Modulo per la presentazione delle osservazioni per i piani/programmi/progetti sottoposti a procedimenti di valutazione ambientale di competenza statale

ID: Codice procedura (ID_VIP/ID_MATTM):10844

Impianto per la produzione di energia elettrica da fonte eolica, costituito da 6 aerogeneratori della potenza complessiva di 37,2 MW, un sistema di accumulo da 25 MW e relative opere connesse in località "Rempillo" nel comune di Pitigliano (GR).

OGGETTO DELLE OSSERVAZIONI

ALLEGATO alle OSSERVAZIONI all' IMPIANTO EOLICO denominato REMPILLO nel COMUNE di PITIGLIANO (GR). Comp

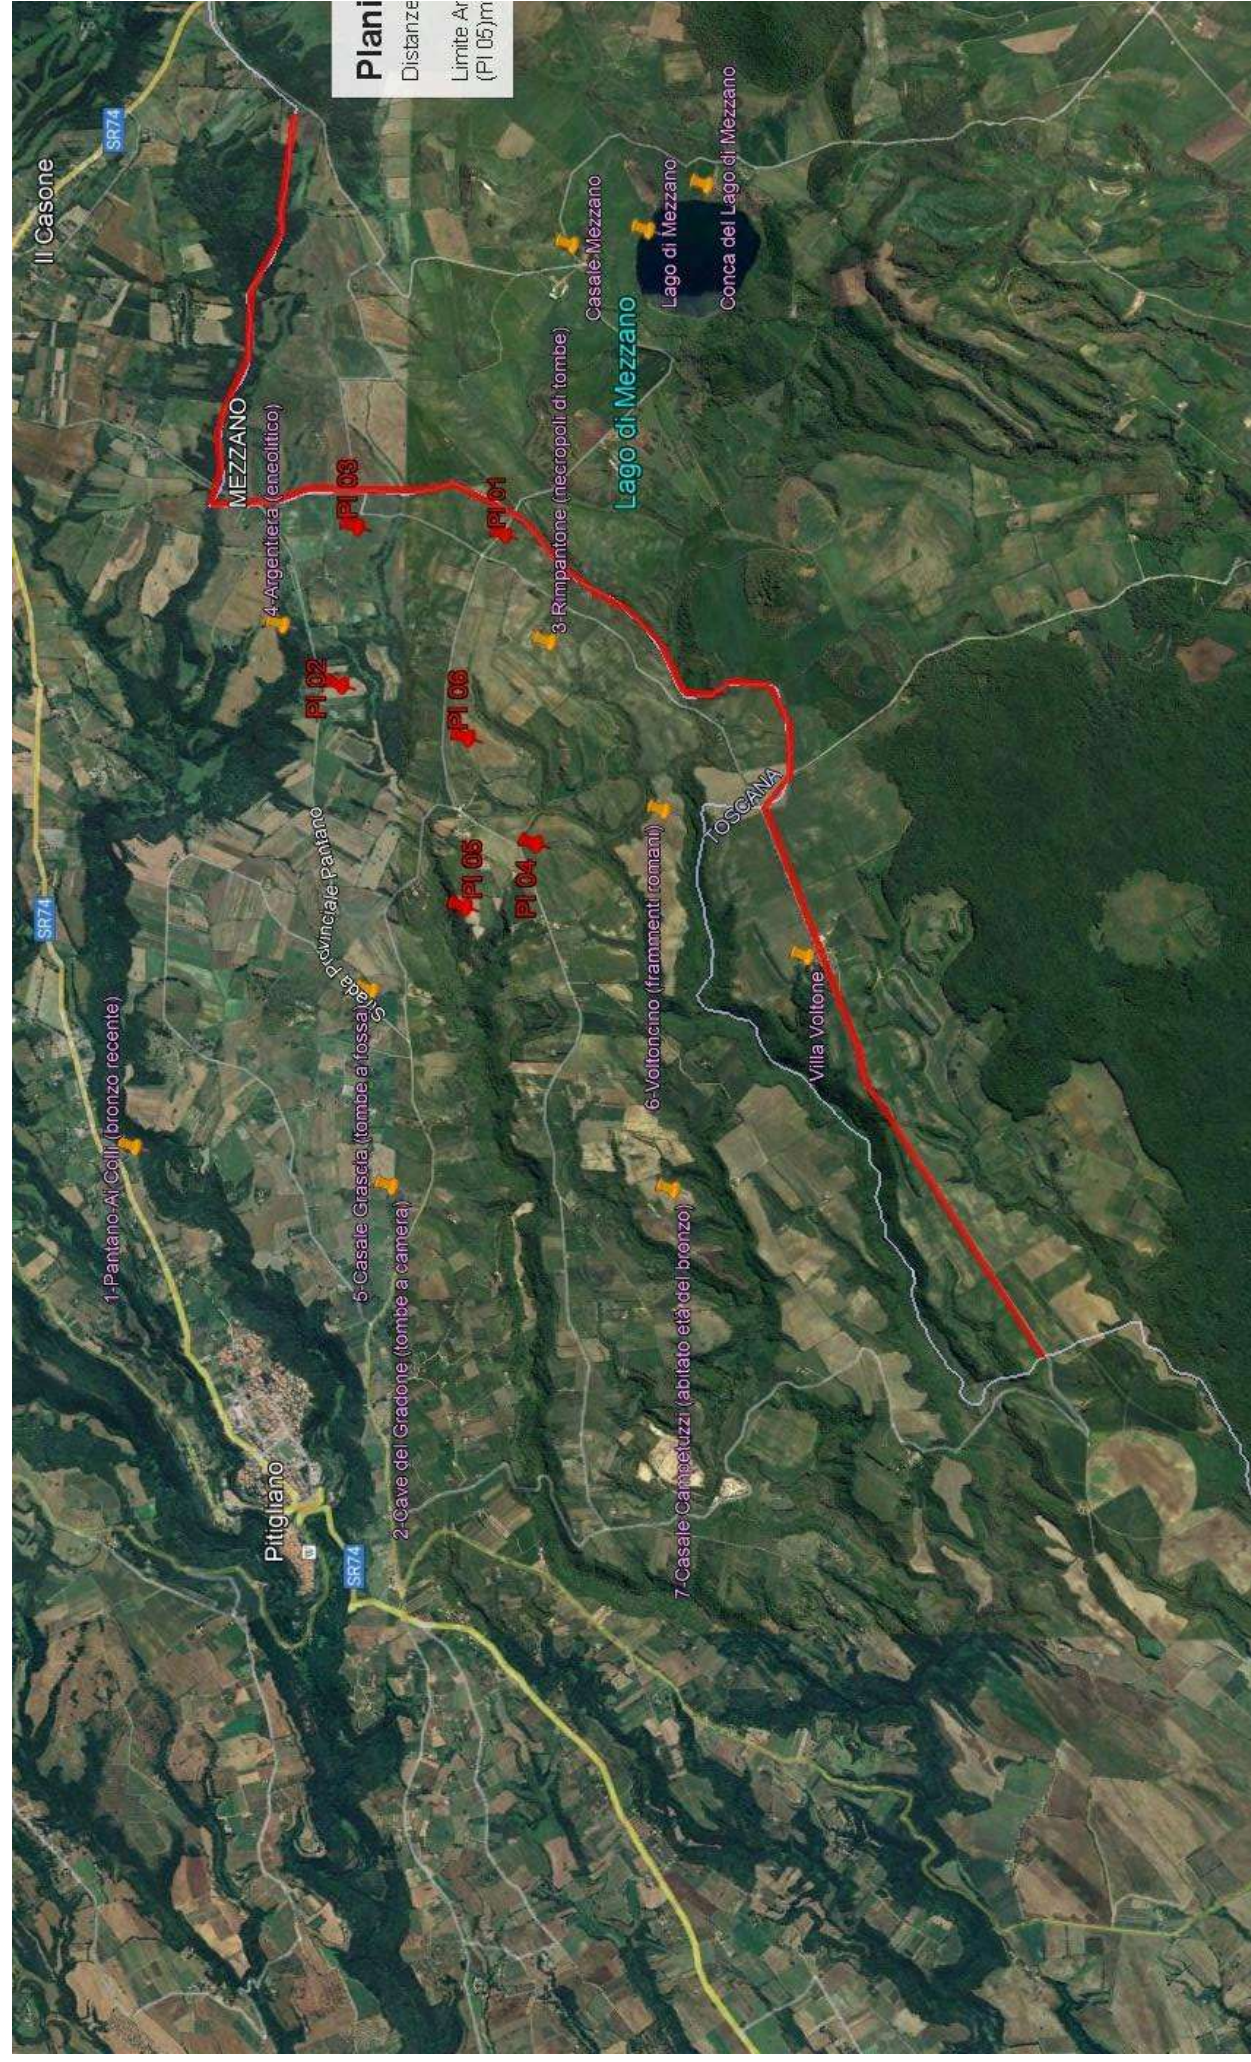
Poi si passa ai Rapporti con il progetto eolico Rempillo dove emergono le prime incompatibilità con diversi vincoli e prescrizioni del PSC come evidenzia lo stesso SIA (Tav QC4b – Vincoli

Paesaggistici; • Tavola ST1 – Risorse identitarie, sistemi e sub-sistemi territoriali e sub ambiti di paesaggio” . L’incompatibilità più pesante e più vistosa è quella che due aerogeneratori ricadono all’interno del perimetro dell’area archeologia ben documentata dalla proponente nella figura In Figura 2.3.1.1.a (estratto della suddetta Tavola QC4b) (pag 19). Si evidenzia che questa incompatibilità non si concretizzerebbe soltanto perché prevista dal PSC e dal Codice dei Beni Culturali ma anche da quanto previsto dall’art. 20 comma 8 lettera c quater del Decreto Legislativo n. 199 del 2021 e ss.mm.ii che definisce le aree non idonee all’installazione degli impianti FER.

Riservandoci di verificare l’esistenza o meno dell’area archeologica riportata nel PSC vogliamo ricordare che comunque le due “pale” P04 e P05 anche superando l’incompatibilità di non essere all’interno del perimetro di un bene culturale manterrebbero comunque la loro incompatibilità paesaggistica per i motivi ben argomentati nella nostra prima Osservazione quando abbiamo messo in evidenza come tutti e 6 gli aerogeneratori ricadendo nelle fasce

Analisi degli Impianti Eolici Esistenti e in Progetto

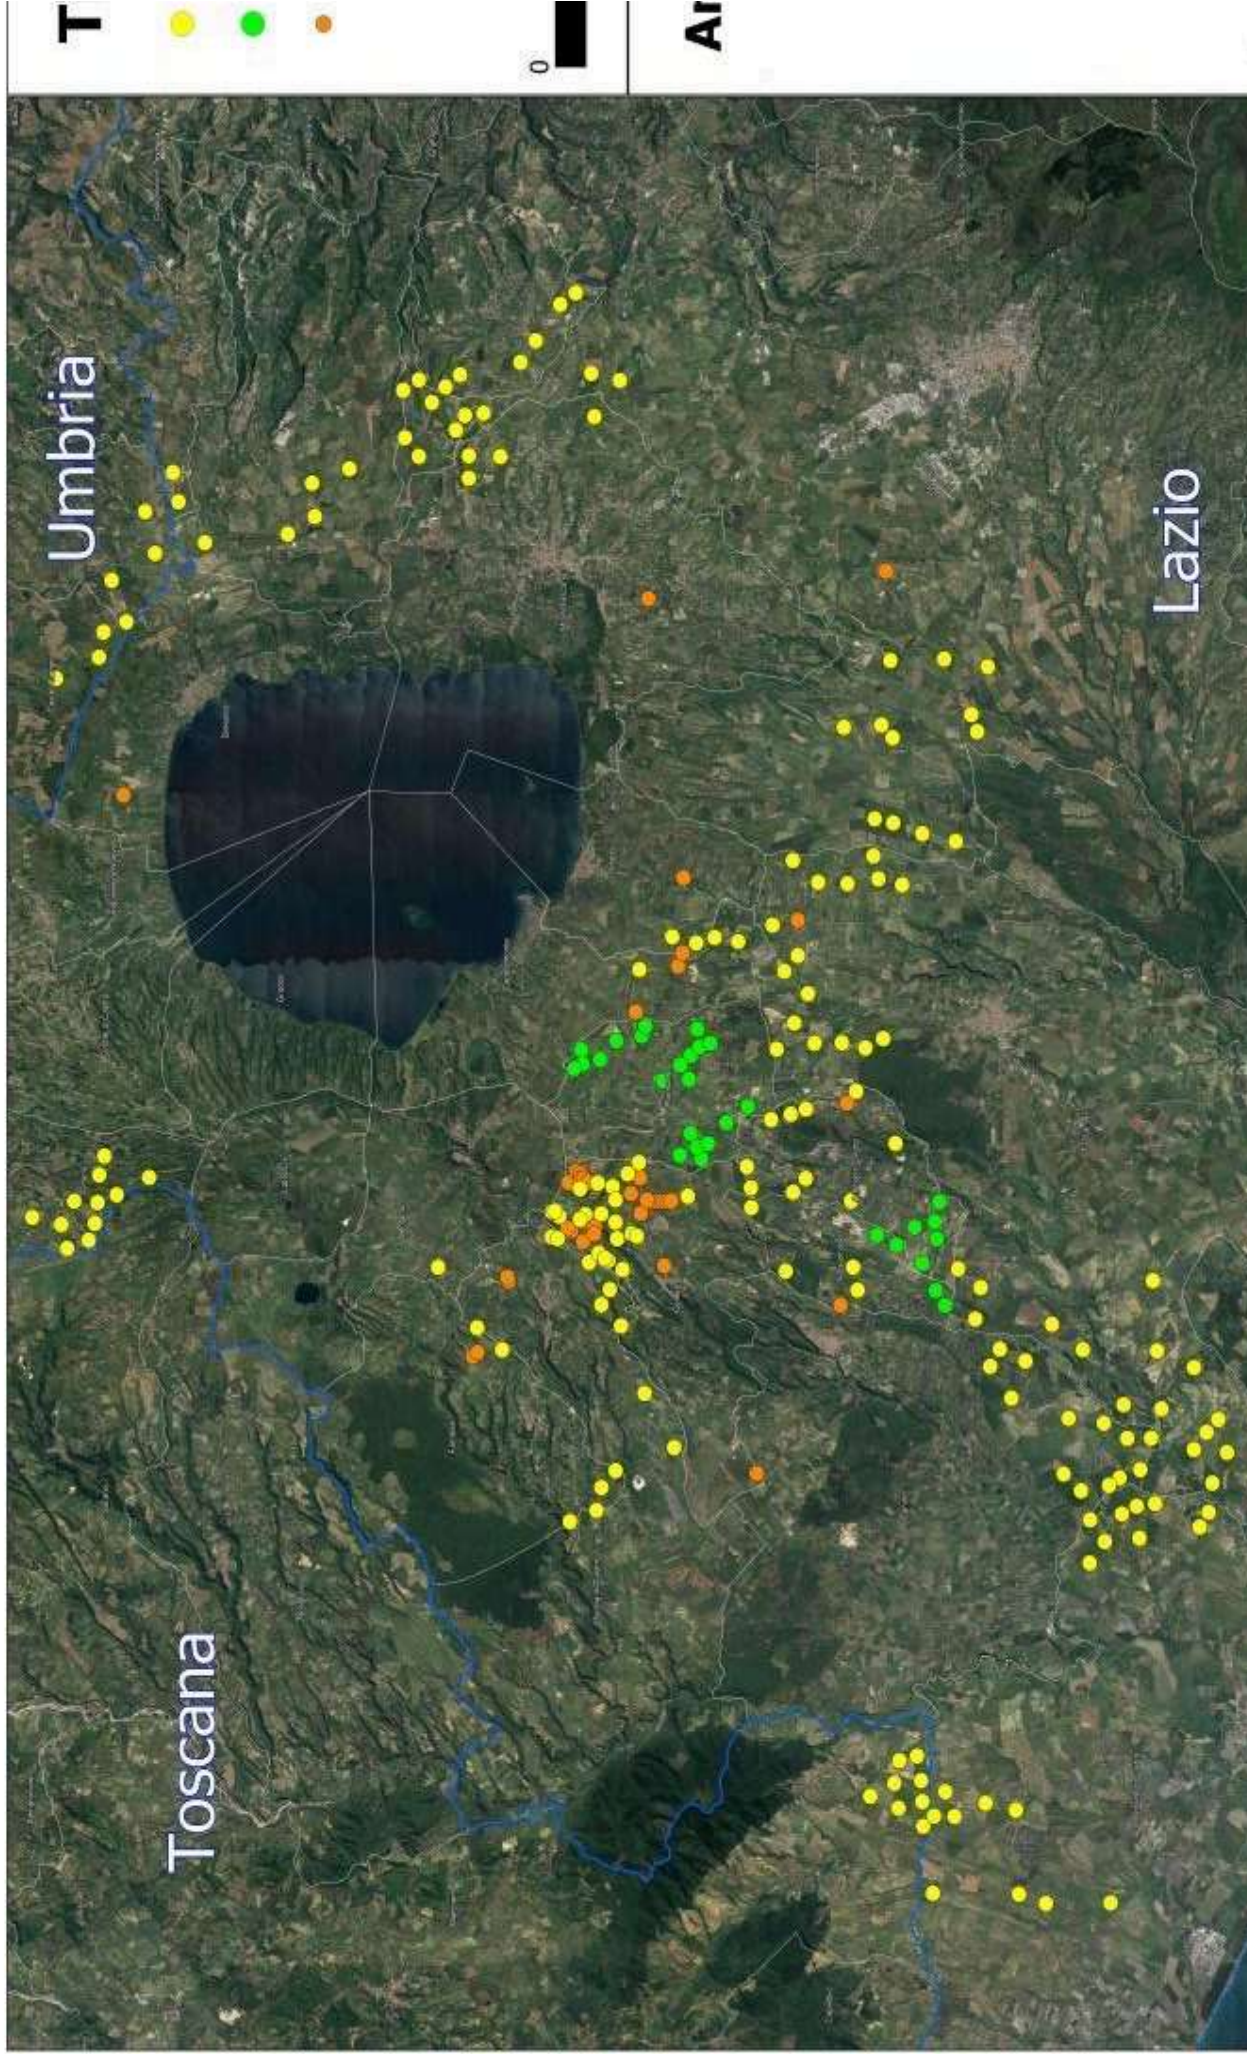
nn. 1 e 2 e crea anche degli impatti negativi anche sui beni naturalistici come verrà dettagliato nell'Osservazione n. 4. Inoltre andrebbe a sommarsi al già enorme cumulo di impianti eolici e fotovoltaici e geotermici che già creano una elevata criticità ambientale nella provincia di Viterbo e interferiscono anche con il territorio toscano come si può vedere dalle immagini nn. 4 e 5 dell'Allegato n. 1.
